DODATEK č. 4
ke SMLouvě o dílo č. 379/2023

- 1.1. Objednatel a zhotovitel spolu uzavřeli dne 13. 02. 2024 smlouvu o dílo č. 379/2023, když předmětem této smlouvy o dílo jsou stavební práce „**Navýšení kapacity ZŠ Na Výsluní**“ a dále uzavřeli dodatek č. 1 dne 8. 07. 2024, dodatek č. 2 dne 30. 10. 2024 a dodatek č. 3 dne 9. 4. 2025 (dále společně jen jako „SoD“).
- 1.2. Smluvní strany se dohodly v souladu s ust. § 222 odst. 4 zákona č. 134/2016 Sb., o zadávání veřejných zakázek, ve znění pozdějších předpisů (dále jen „ZZVZ“), na úpravě předmětu Smlouvy o méněpráce a vícepráce podrobně specifikované v příloze č. 09 Smlouvy (Změnové listy č. 22 - 31, přičemž se jedná o změny, které nemění celkovou povahu veřejné zakázky a které byly vyvolané v průběhu realizace veřejné zakázky. Předmětné méněpráce a vícepráce jsou vyčísleny právě ve Změnových listech č. 22 - 31.

Změnový list číslo:

Identifikace zhotovitele:	Auböck s.r.o. Sídlo: Poříčí 247, 37382 Boršov nad Vltavou IČ 26089785		
Identifikace objednatele:	Město Brandýs nad Labem–Stará Boleslav Sídlo: Masarykovo náměstí 1/6, 250 01 Brandýs nad Labem–Stará Boleslav IČ: 00240079		
Název akce:	„Navýšení kapacity ZŠ Na Výsluní“,		
Počet p

ZL 27 - Přeložka napájení EE pavilonu 1. stupně

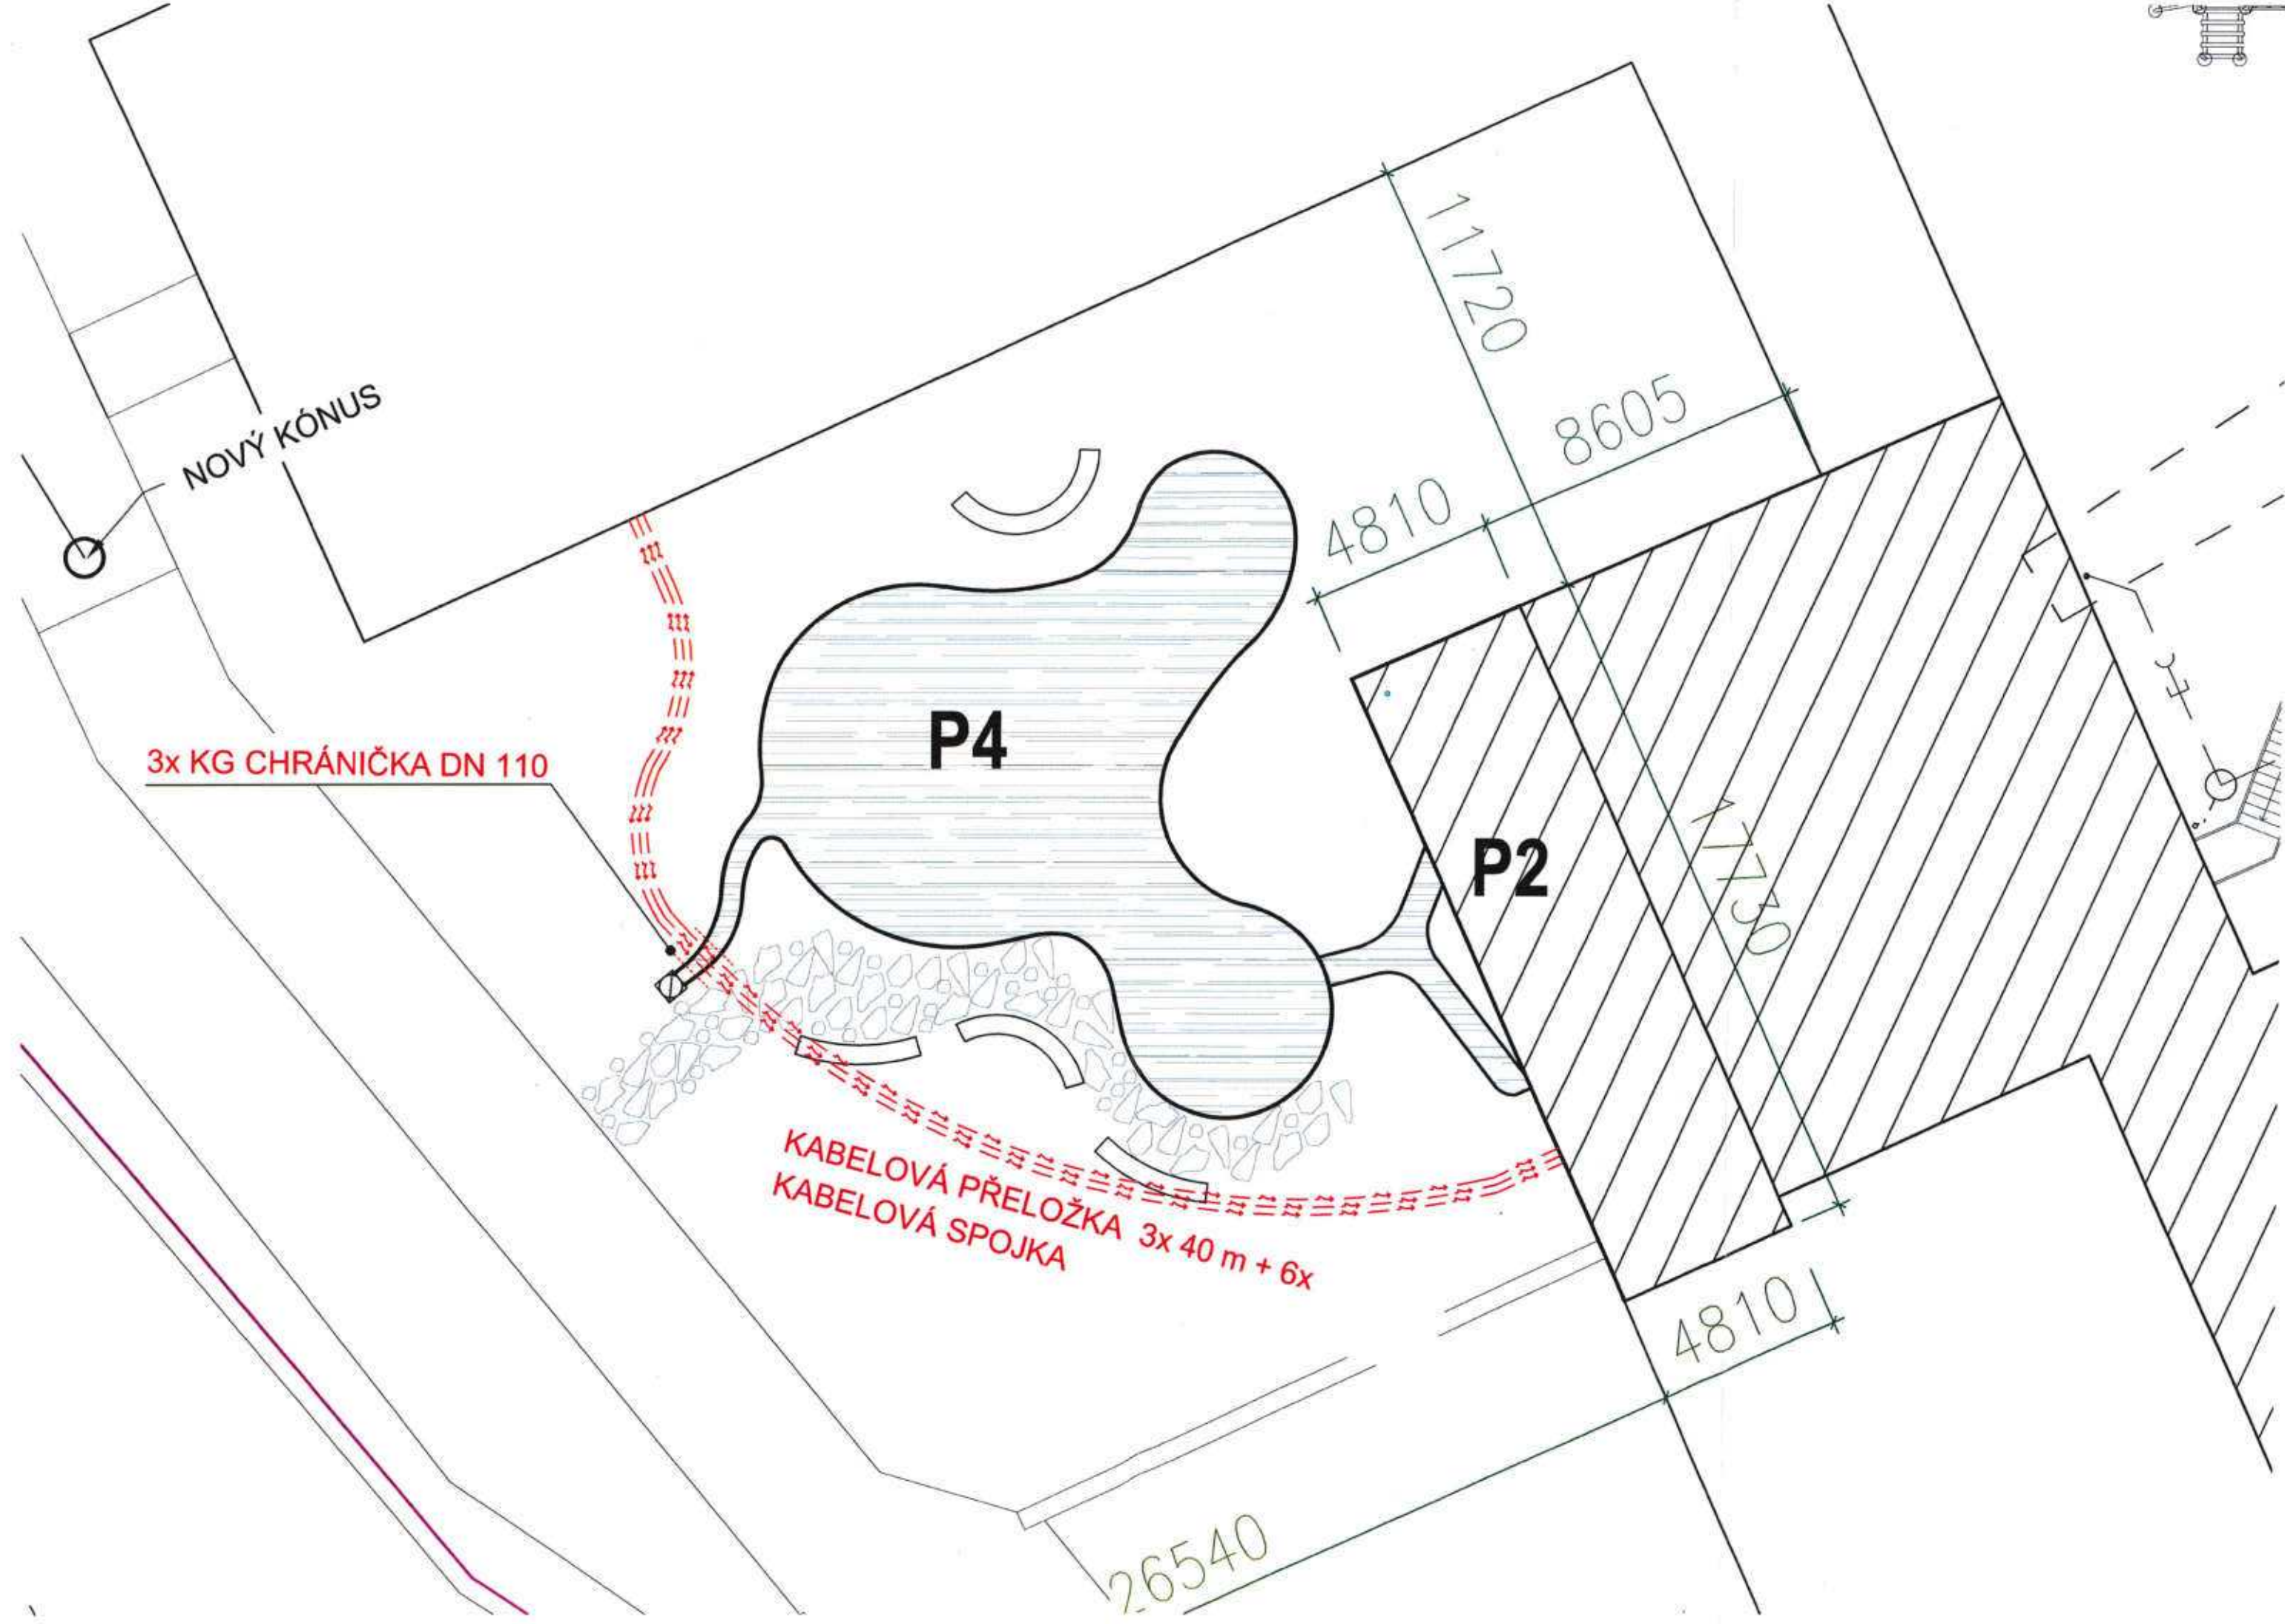
NOVÝ KÓNUS

3x KG CHRÁNIČKA DN 110

KABELOVÁ PŘELOŽKA 3x 40 m + 6x
KABELOVÁ SPOJKA

NÁVRH ROZMÍSTĚNÍ ZÁCHYTNEHO SYSTÉMU
ZŠ Na výsluní

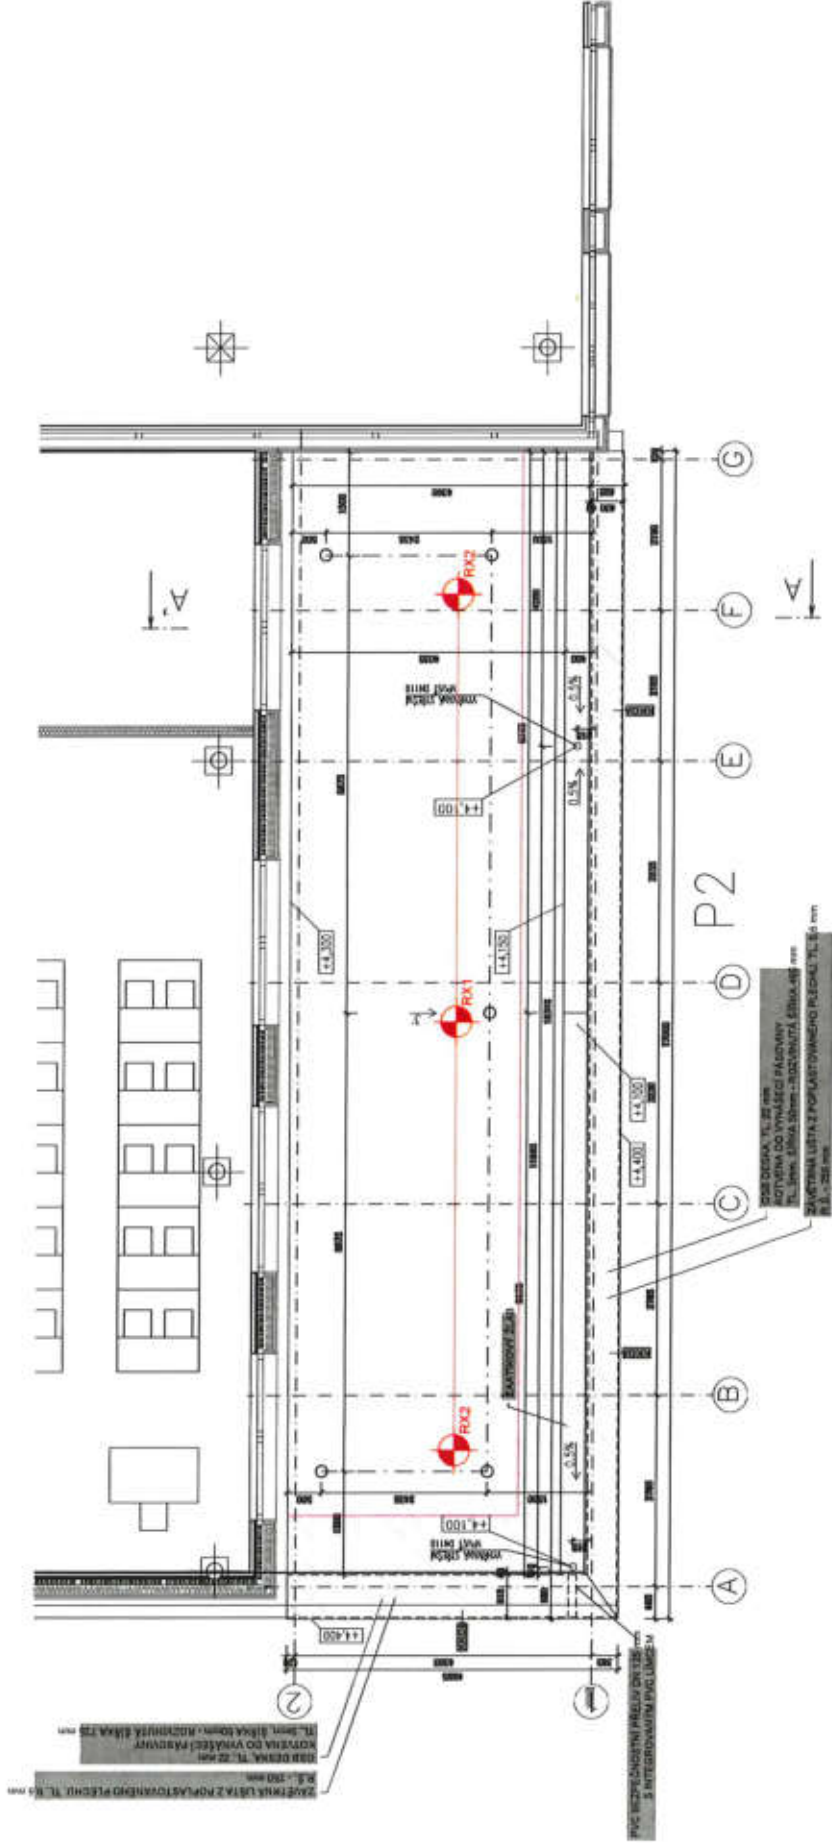
Identifikace zhotovitele:	Auböck s.r.o. Sídlo: Poříčí 247, 37382 Boršov nad Vltavou IČ 26089785		
Identifikace objednatele:	Město Brandýs nad Labem–Stará Boleslav Sídlo: Masarykovo náměstí 1/6, 250 01 Brandýs nad Labem–Stará Boleslav IČ: 00240079		
Název akce:	„Navýšení kapacity ZŠ Na Výsluní“,		
Počet příloh:	1	Počet stran příloh:	4
Předmět změny:	Záchytný systém objekty P1, P2, P3

Předmětem tohoto změnového listu je úprava záchytného systému na střechách objektů P1, P2 a P3. úprava vede ke snížení ceny při zachování své funkce.

VZOROVÝ PŘÍČNÝ REZ PODROZÍ MLATOVÉ CESTY

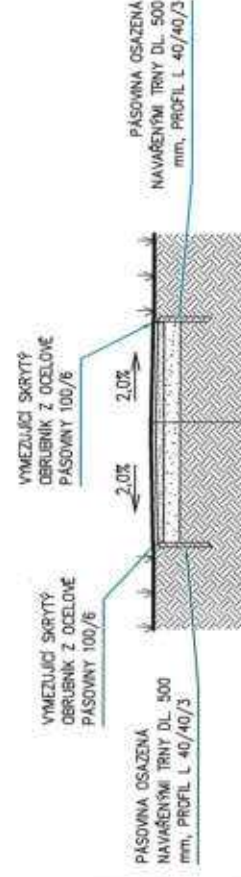
- UPRAVENÁ LOMOVÁ VÝŠKA SVĚTLÉHO KAMENIVA (ŽULÁ, DIORIT, KŘEMEN APOD.) fr. 0-4mm 40mm
- PP NETKANÁ GEOTEXTILIE 300g/m² 3mm
- ZHUTNĚNÉ DŘEVNÉ KAMENIVO fr. 0-32mm, VROVNĚ PLOCHA STŘECHOVITÝ SKLON 2.0 % 60mm
- ZHUTNĚNÉ DŘEVNÉ KAMENIVO fr. 32-64mm 150mm
